Tilladelse og dispensation til vandløbsrestaureringsprojekt i Fiskbæk Møllebæk

Sagsnr.: 26/14844
Sagsbehandler: vpflr

Bilag 1: Oversigtskort

Figur 1: Oversigtskort der viser projektområdet.

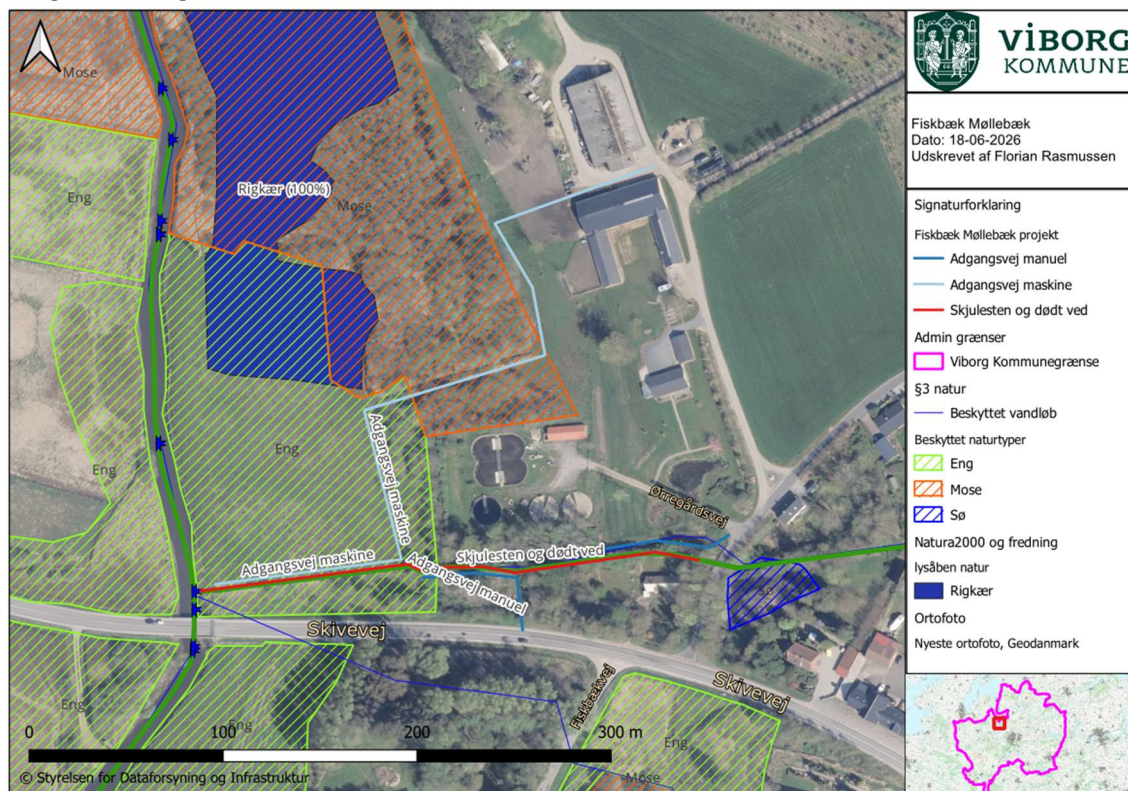
Viborg Kommune meddeler hermed tilladelse efter vandløbsloven til gennemførelse af et vandløbsrestaureringsprojekt i Fiskbæk Møllebæk, mellem st. 1563 og st. 1810 meter. Projektet berører matriklerne 1bd, 1h og 1a Ørregård, Fiskbæk og 4m og 6di, Fiskbæk By, Fiskbæk. Se vedlagte bilag 1 for oversigtskort over projektområdet.

Team Vandprojekter ved Viborg Kommune ansøger om gennemførelse af et restaureringsprojekt i Mønsted Bæk. Formålet er at forbedre vandløbets fysiske og biologiske forhold over ca. 257 m vandløbsstrækning (bilag 1). Projektet tager udgangspunkt i, at vandløbet i dag fremstår overbredt og ensartet med mangel på groft substrat, hvilket begrænser den økologiske funktion og særligt mulighederne for at danne naturlig opvækstområder for ørred. Samtidig er vandløbet målsat til at opnå god økologisk potentiale i vandområdeplanerne, hvorfor projektet har til formål at forbedre gyde- og opvækstforhold for fisk samt levesteder for smådyrsfauna gennem øget habitatvariation.

Figur 2: længdeprofil af Fiskbæk Møllebæk sammenligning af opmåling fra 2021 og regulativet fra 1971.

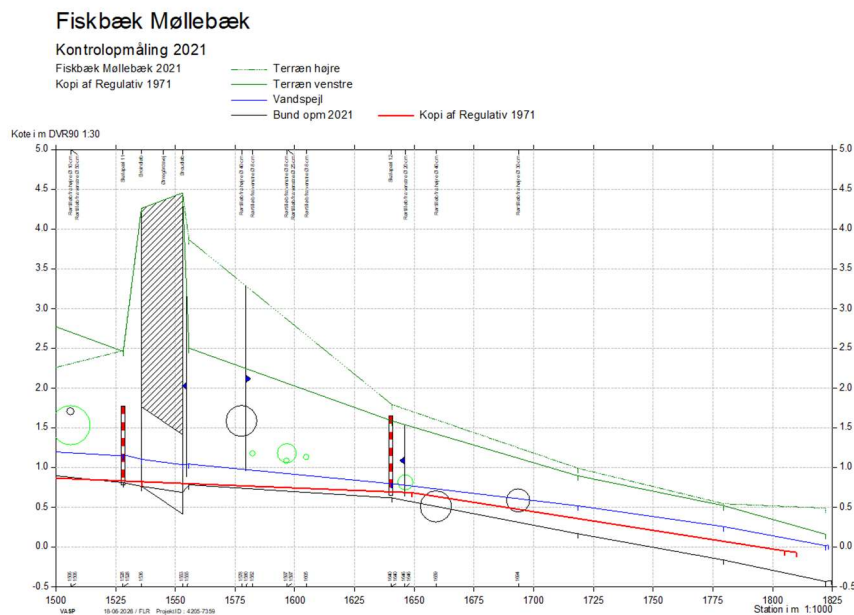
Udlægning af variationsskabende tiltag med skjulesten og dødt ved i Fiskbæk Møllebæk forventes ikke at påvirke afstrømnings- eller afvandingsmæssige forhold i vandløbet eller på de nærliggende arealer. Det begrundes primært i vandløbets gode faldforhold på strækningen som er omkring 4,5 promille. Desuden er vandløbet overbredt og overdybt i forhold til regulativdimensionerne (bilag 1, figur 2-4).
